改善箇所説明図

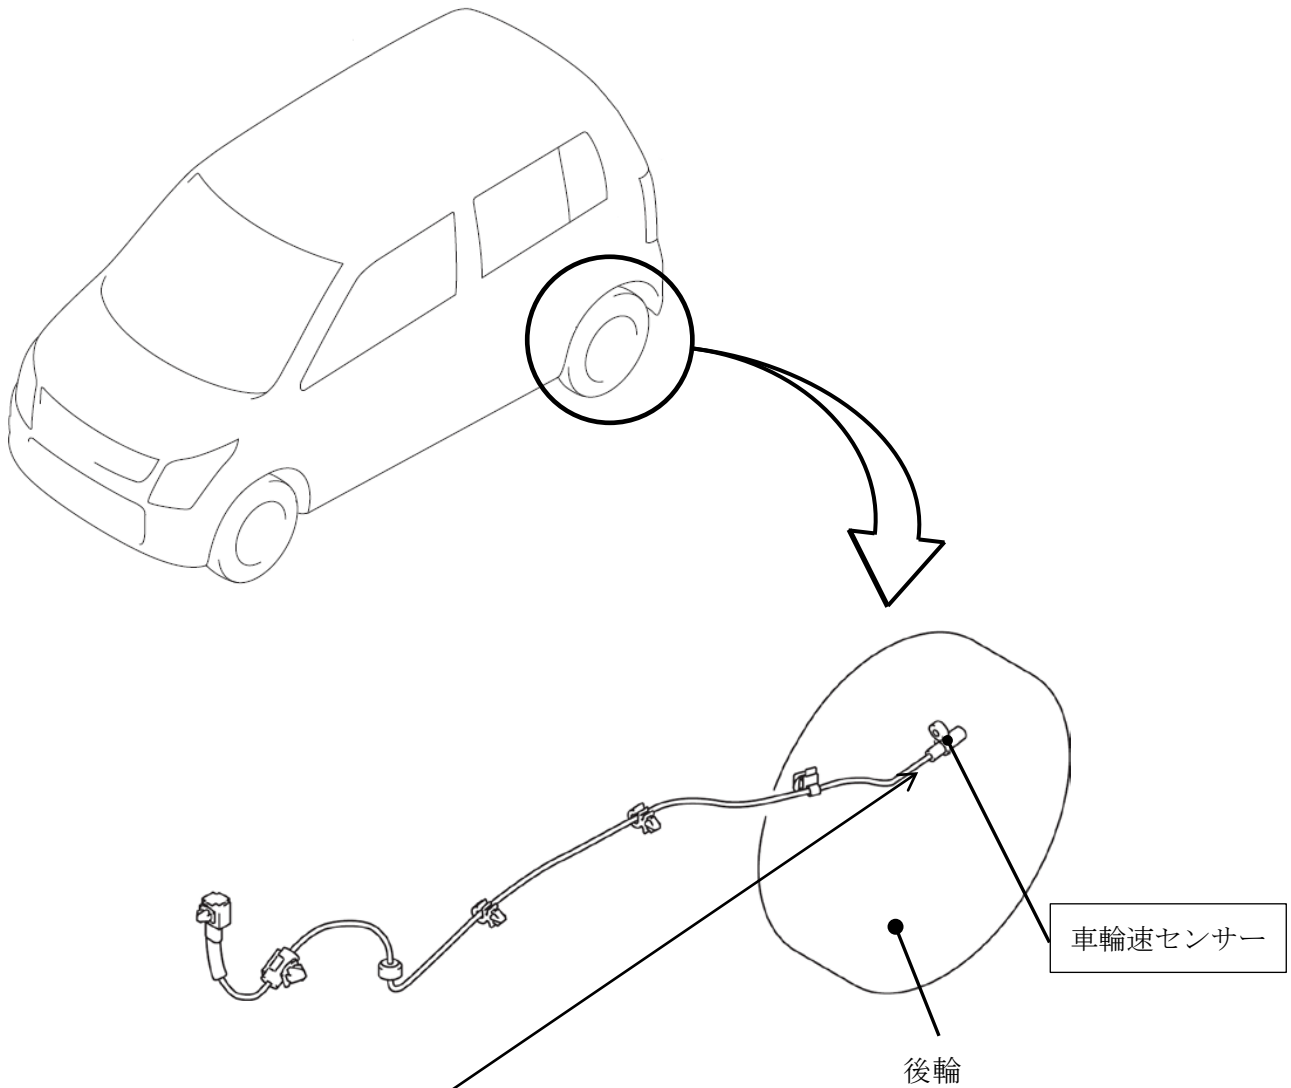
基準不適合箇所

四輪駆動車のリヤ車輪速センサーにおいて、センサーの樹脂材質が不適切なため、樹脂が吸水することがある。そのため、センサー内部の電子部品がショートし、センサーが異常な信号を出力して、ABS警告灯が点灯して機能が停止または、速度計が作動しなくなるおそれがある。

改善の内容

全車両、リヤ車輪速センサーの識別番号を確認し、対策前品が装着されていた場合は対策品と交換する。
